Aihe: Karkkilan ympäristölautakunnan kokouksessa 12.11.2020 pykälässä 60 hyväksytyn Karkkilan pohjavesialueiden suojelusuunnitelman uudelleen käsittelyvaatimus + Rudus Kuonjoki tilaanne 1.6.2021

Karkkilan ympäristölautakunnan kokouksessa 12.11.2020 pykälässä 60 hyväksytyn Karkkilan pohjavesialueiden suojelusuunnitelman uudelleen käsittelyvaatimus

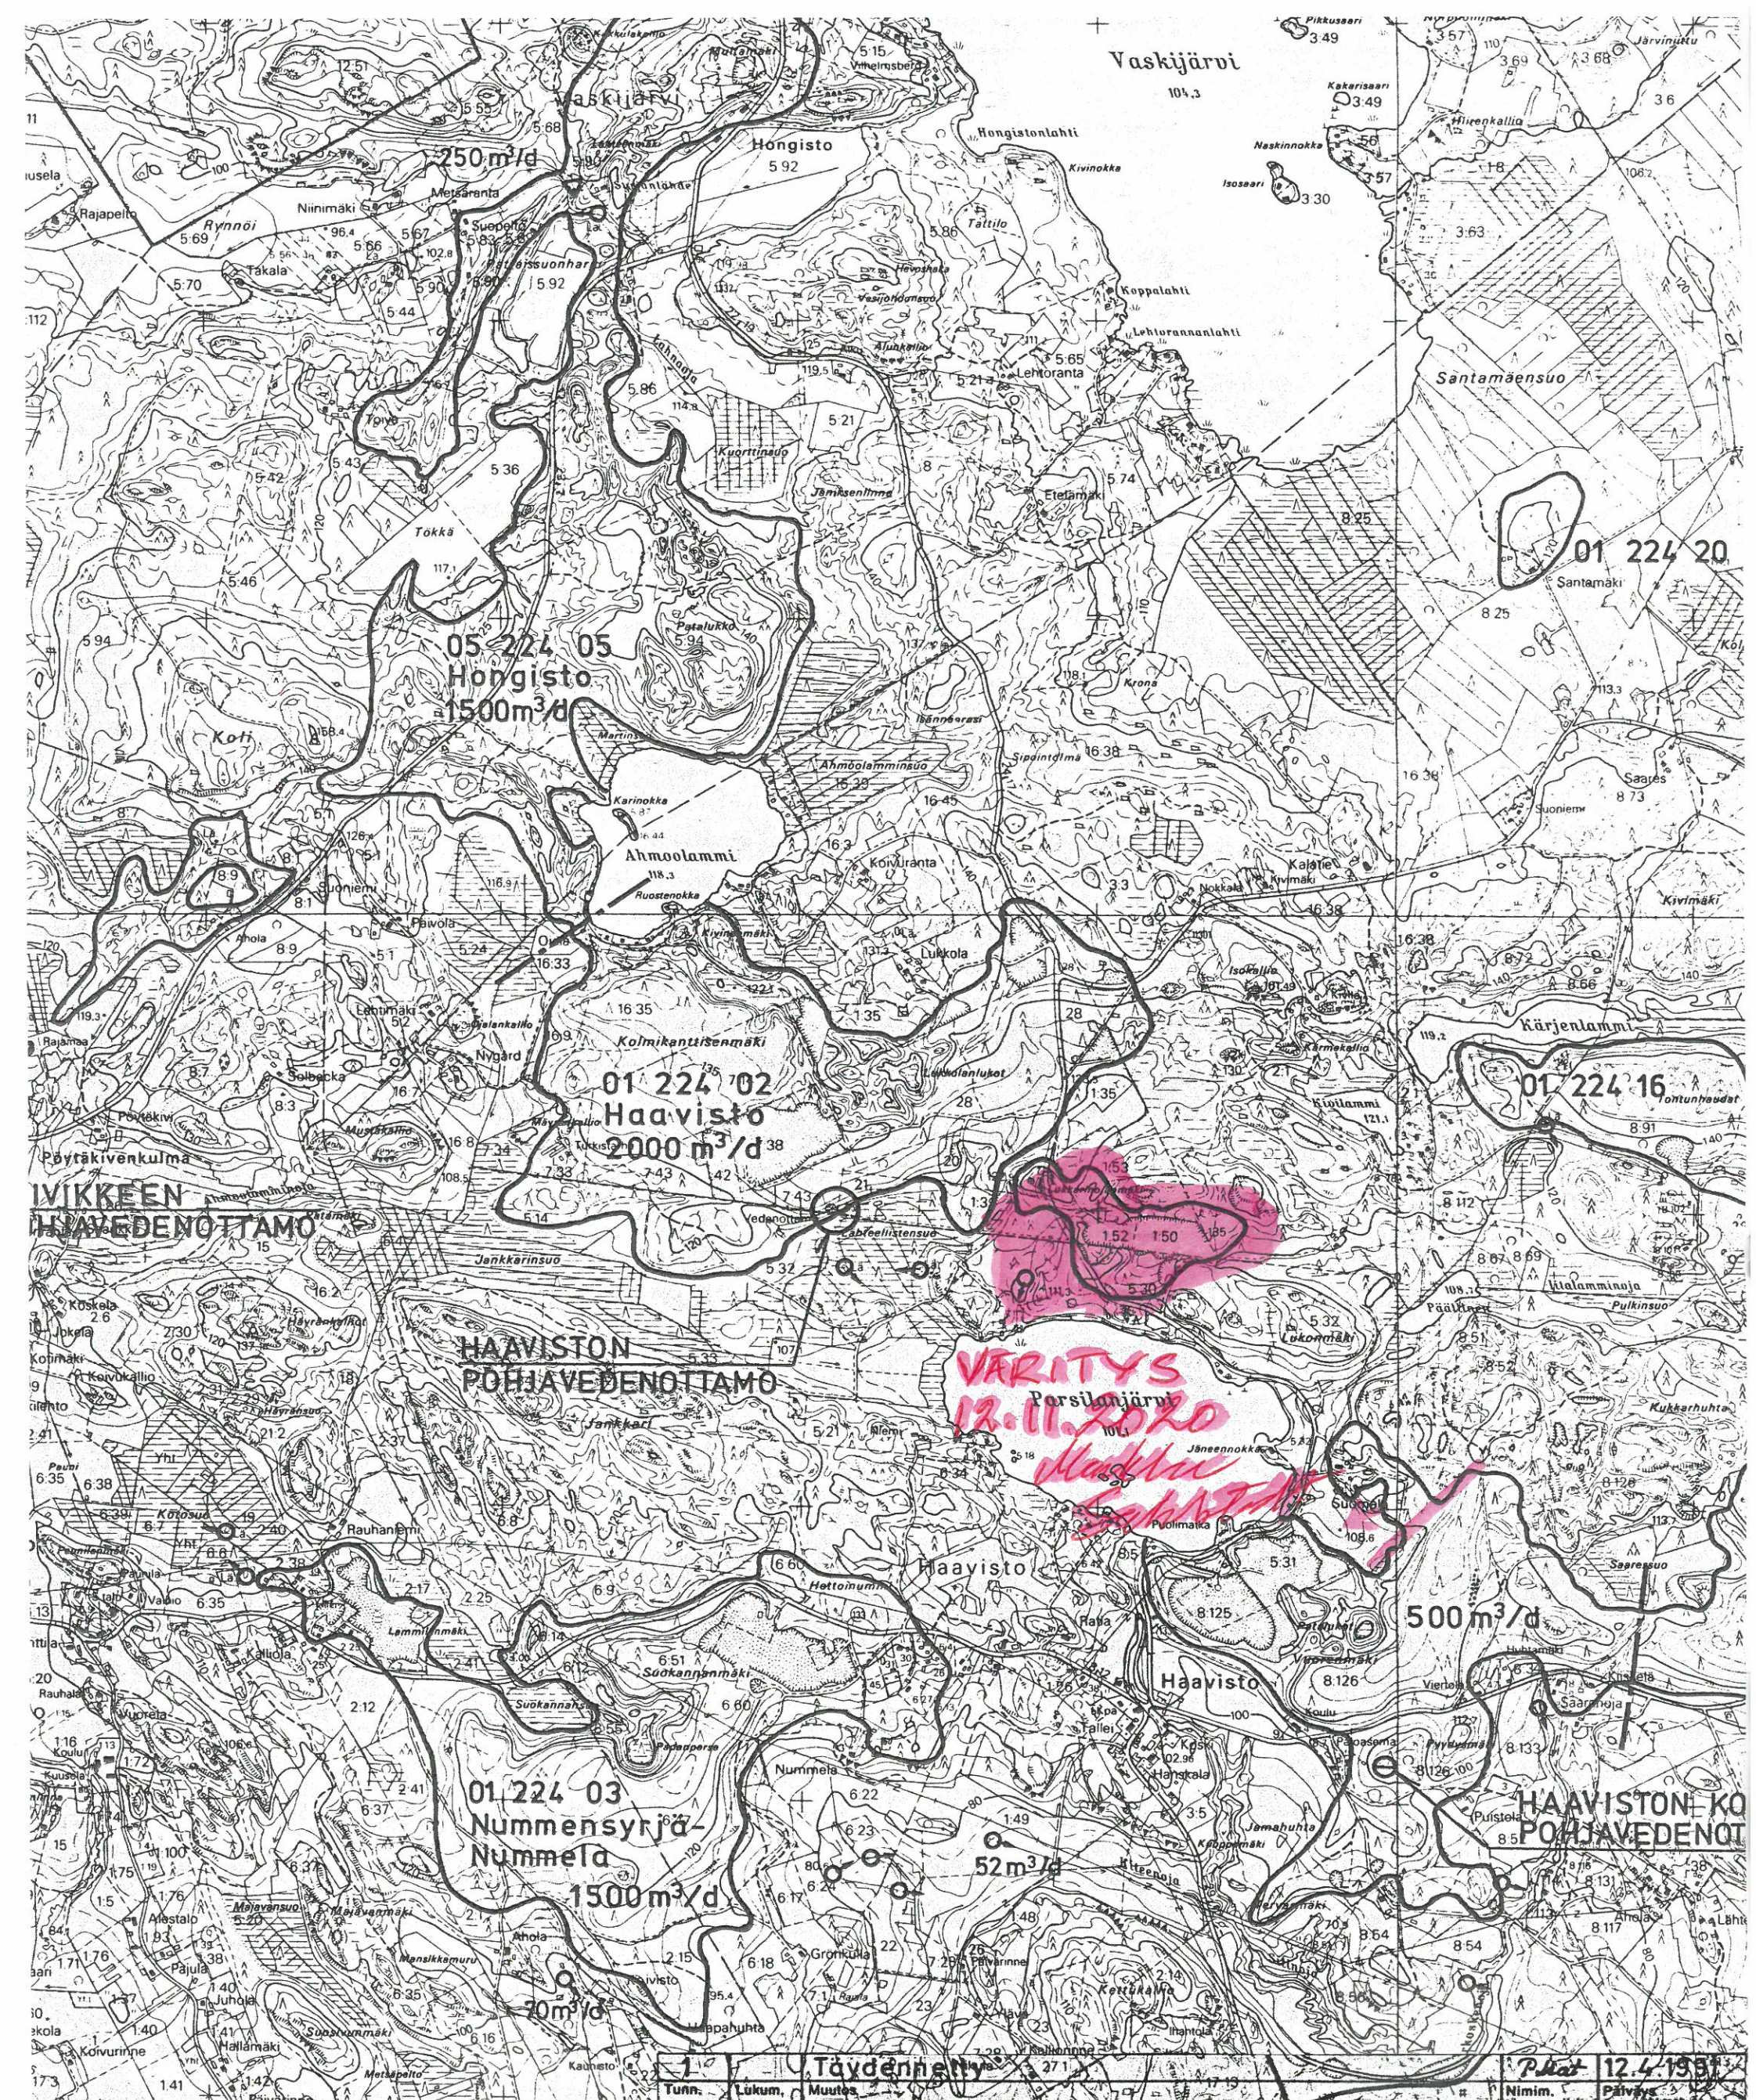
3. Edellisissä kohdissa 2 ja 2.1-2.4 eriteltyjen, varsin merkittävien ja raskauttavien tosiasiakohtien lisäksi mm. **Haaviston pohjavedenottamon käyttöönotto vuosi on merkitty suojelusuunnitelmaan virheellisesti vuodeksi 1973. Tulee korjata vuodeksi 1977.** Jolloin vuoden 1976 lopulla valmistunut Haaviston pohjavedenottamo otettiin käyttöön.

- 3.1. Käyttöönottovuosivirhe, joka ei sekään ole merkityksetön, on pieni virhe siihen verrattuna, että **Haaviston pohjavedenottamon muodostumisalueen raja on vedenottamolta mitattuna lähes kilometrin verran virheellinen.** Lähimmästä kohdastakin mitattuna useita satoja metrejä virheellinen. Tämä käy selkeästi selville liitetiedostona tiedostonimellä "Osakooste 2 OY Vesi Hydro AB 27.5.2021.pdf(3Mt)", olevasta koostekartasta. Josta selviävästä asiasta ja tilanteesta ympäristöpäällikkö Pirjo Siik on tullut suullisen selvityksen perusteella tietoiseksi jo 6.10.2020. Hänen lisäksi lakisääteisena asiantuntijalautakuntana toimiva ympäristölautakunta on tullut asiasta ja kartasta tietoiseksi ilman karttaan lisättyjä tekstejä jo 12.11.2020. Jolloin esittelijä syystä tai toisesta tai jopa kolmannesta ei vetänyt asiaa pois listalta. Niin kuin asian asiallisen hoitamiseksi olisi pitänyt tehdä. Asiallisen hoitamisen sijasta keskityttiin vain muutoksenhakumahdollisuuden estämiseen.

- 3.3. Liitetiedostona tiedostonimellä "haavistopohjavesialueet.pdf (1 Mt)" olevasta kartasta selviävän Haaviston pohjavesialueen muodostumisalueen raja on siirretty manuaalisesti liitetiedostona tiedostonimellä "Osakooste 2 OY Vesi Hydro AB 27.5.2021.pdf(3Mt)" olevaan karttaan kartassa olevin selvitystekstein ja selkein värityksin riittäväällä tarkkuudella. Asian voi varmistaa vertaamalla liitetiedostona olevia karttoja toisiinsa. Manuaalisena siirtotekniikkana olen käyttänyt ELY-keskuksen kartan kopioimista läpinäkyvälle kuultokalvolle ja sillä olevan muodostumisalueen rajauksen leikkaamista tarvittavilta osin pois. Jonka jälkeen ELY-keskuksen kartta OY Vesi Hydro AB kartan päälle ja uuden rajauksen piirtäminen punaisella ja valkoisella viivalla.

- 3.4. Liitetiedostona tiedostonimellä "Osakooste 2 OY Vesi Hydro AB 5.5.2021.pdf(3Mt)" oleva kartta, kuten **valitus tarkkailuohjelman hyväksymisestä on osa laajempaa kokonaisuutta, jonka tavoitteena on saada korjatuksi Haaviston pohjavesialueen muodostumisalueen ja sen seurauksena seurannut pohjavesialueen **rajausvirhe vastaamaan todellista tilannetta.****

- 3.5. Haaviston pohjavedenottamon itäpuolella on aivan oma erillinen, vesimäärältään marraskuussa 2020 mitattuna yli 450 m³ vuorokaudessa purkava pohjavesialue, josta purkautuva vesimäärä ei ole yhteydessä mitenkään Haaviston vedenottamon vesimääriin. Ei ollut vuonna 1967 Haaviston vedenottamon koepumppauksia suoritettaessa. Eikä senkään jälkeen kun järjestelin tuon erillisen pohjavesialueen veden purkautumisen rengaskaivoilla ja putkituksilla niin, että pystyn sitä hyötykäyttämään.

- 3.7. Liitetiedostona tiedostonimellä "Osakooste 2 OY Vesi Hydro AB 5.5.2021.pdf(3Mt)" olevan keltaisen huomioväritekstin lisäksi tiedoksi vielä se, että violetilla 12.11.2020 värjätyn alueen sisäpuolella numerolla 5:30 oleva kiinteistö ei ole omistuksessani. Sen sijaan tuon alueen länsi- ja itäpuolella olevat alueet ovat. Samoin numerolla 5:30 olevan kiinteistön pohjoispuolella numeroilla 1:50 ja 1:52 olevat kiinteistöt ovat omistuksessani. Numerot ja rajalinjat selviävät suurentamalla karttaa. Kuten sekkin, että Parsilanjärven pohjoisrannalla olevia kesämökkipaikkoja en ole värittänyt keltaisella.

4. Karkkilan pohjavesialueiden suojelusuunnitelman kansikuvasta huolimatta, joka on otettu Rudus OY:n Holman alueelta Haavistossa "Malli Sahlstedt" toteutetusta jälkihoidosta, **vaadin Haaviston pohjaveden muodostumisalueen rajan uudelleen määrittystä ja pohjavesialueen rajauksen tarkistamista sekä Karkkilan pohjavesialueiden suojelusuunnitelman uudelleen käsittelyä.**

5. Mikäli Karkkilan viranhaltijat ja lakisääteinen asiantuntijalautakunta = ympäristölautakunta, ovat tehtäviensä tasalla, he **esittävät välittömästi ELY keskukselle edellä esitetyillä perusteilla Haaviston pohjavedenottamon muodostumisalueen rajauksen ja sen myötä myös pohjavesialueen rajauksen tarkistamista** liitetiedostona tiedostonimellä "Osakooste 2 OY Vesi Hydro AB 5.5.2021.pdf(3Mt)" olevan rajauksen mukaiseksi sekä **Karkkilan pohjavesialueiden suojelusuunnitelman eli Karkkilan "Valtakunnassa kaikki hyvin kirjan" uudelleen käsittelyä.** Kaikesta asioissa tapahtuneesta huolimatta asiat tulee korjata oikealle tolalle. Muutoinhan suojelusuunnitelma ei voi toimia oikean tiedon lähteenä missään.
